**AVIS RELATIF À LA PROTECTION
CONTRE LES EVENTUELS EFFETS NOCIFS ET NUISANCES
PROVOQUÉS PAR LES RAYONNEMENTS NON IONISANTS
GÉNÉRÉS PAR DES ANTENNES ÉMETTRICES STATIONNAIRES**

Commune : LA HULPE - Exploitant : TELENET GROUP

Référence exploitant : BW4534F

Rapport n° 4478 / 2023

Figure 1 : Vue en plan des lieux de séjour et des points de contrôle

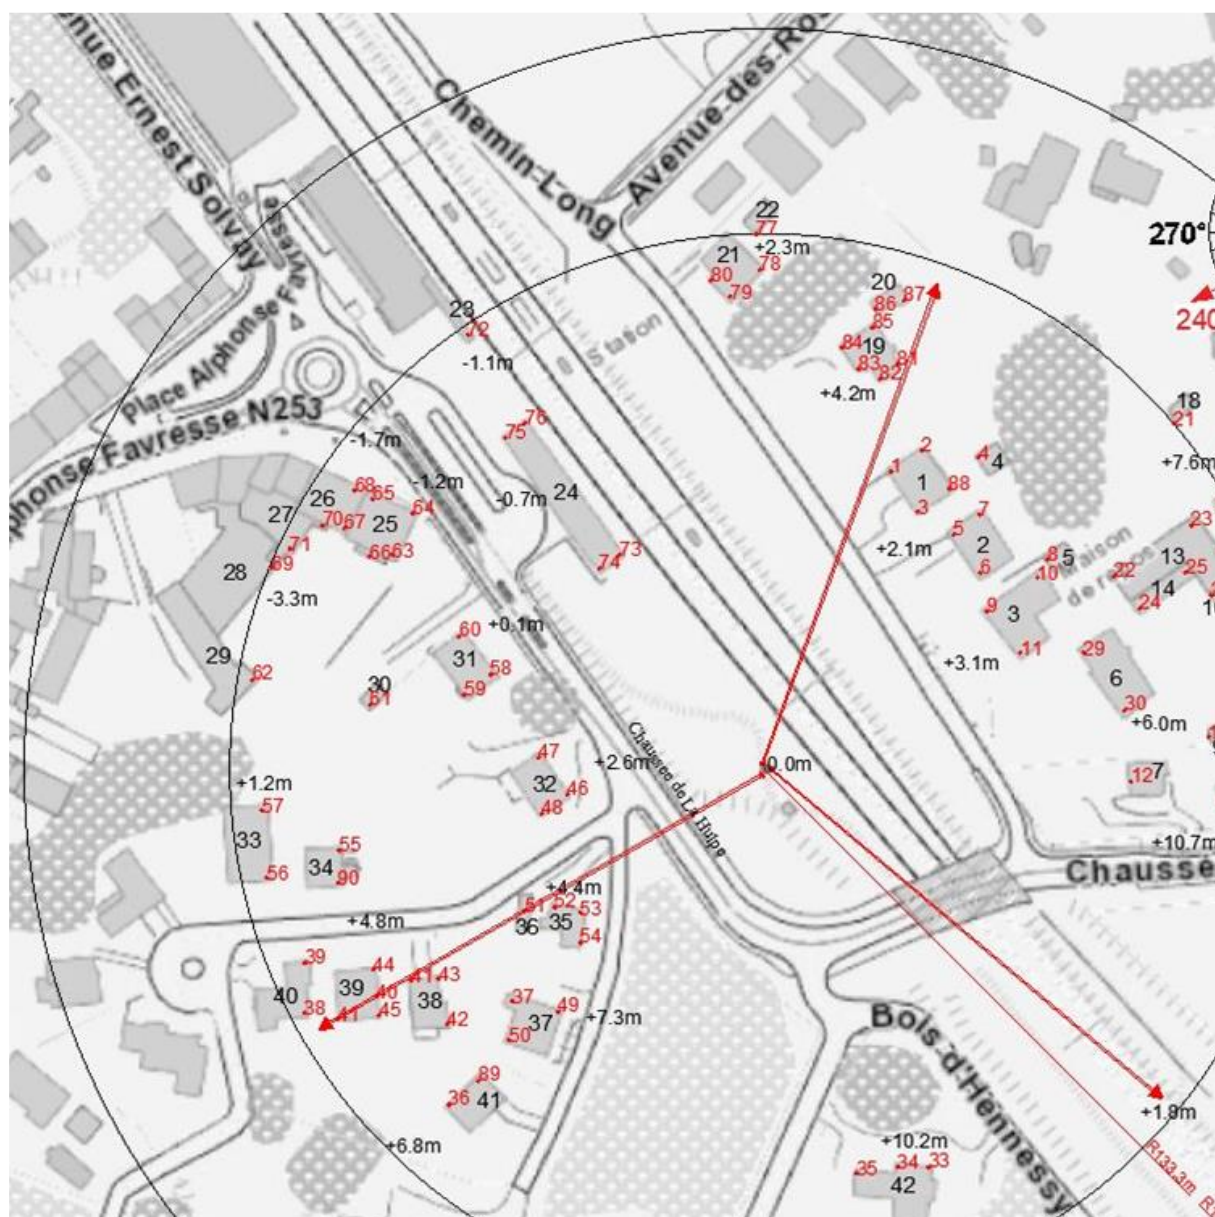
Les fréquences d'émission, la puissance rayonnée par chacune des antennes et leur gain permettent de déterminer le rayon de la zone à analyser. Tout dépassement de la limite par installation est exclu en dehors de cette zone. Le tableau 2 reprend les 35 LS² pour lesquels l'indice d'exposition est le plus élevé. Les différentes colonnes indiquent :

- le numéro du point de contrôle repris sur un des plans de la figure 1;
- le numéro du LS dans lequel se trouve le point de contrôle de la 1^{ère} colonne ;
- l'atténuation d'obstacle prise en compte pour le calcul de l'indice d'exposition dans le LS ;
- le résultat du calcul de l'indice d'exposition.

En ce qui concerne les antennes de l'installation mentionnées dans le tableau 1, la distance maximale à laquelle la limite pourrait être atteinte, à l'extérieur, est égale à 169,0 m. S'il n'y a pas de LS à une distance inférieure, les antennes respectent forcément la limite d'immission.

Dans le cas des LS situés à l'intérieur des bâtiments, une atténuation d'obstacle est prise en compte et il en résulte que la distance maximale à laquelle la limite pourrait être atteinte se réduit à 119,6 m.

Figure 2 : Vue en plan des installations d'antennes dans un rayon de 300 mètres autour de l'installation faisant l'objet de la demande d'avis

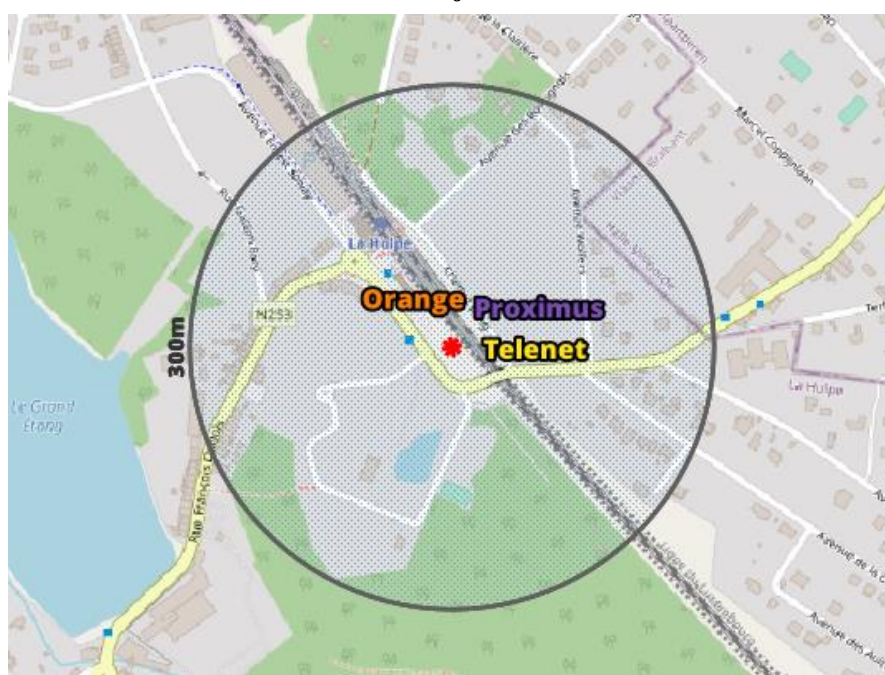
Le plan en projection verticale de la figure 2 indique la localisation des antennes actives éventuelles visées par le décret et situées dans un rayon de 300 mètres autour de l'installation référencée dans le paragraphe 2. Les données de localisation de ces antennes et les avis correspondant sont accessibles via le cadastre en ligne des antennes émettrices stationnaires⁶.

Compte tenu du nombre d'installations localisées dans la figure 2, il apparaît que l'intensité du rayonnement électromagnétique généré, dans les lieux de séjour situés à proximité de l'installation référencée dans le paragraphe 2, par l'ensemble des antennes émettrices stationnaires de l'ensemble des exploitants du même site d'antennes émettrices stationnaires respecte la limite fixée à l'article 4, § 2 du décret.
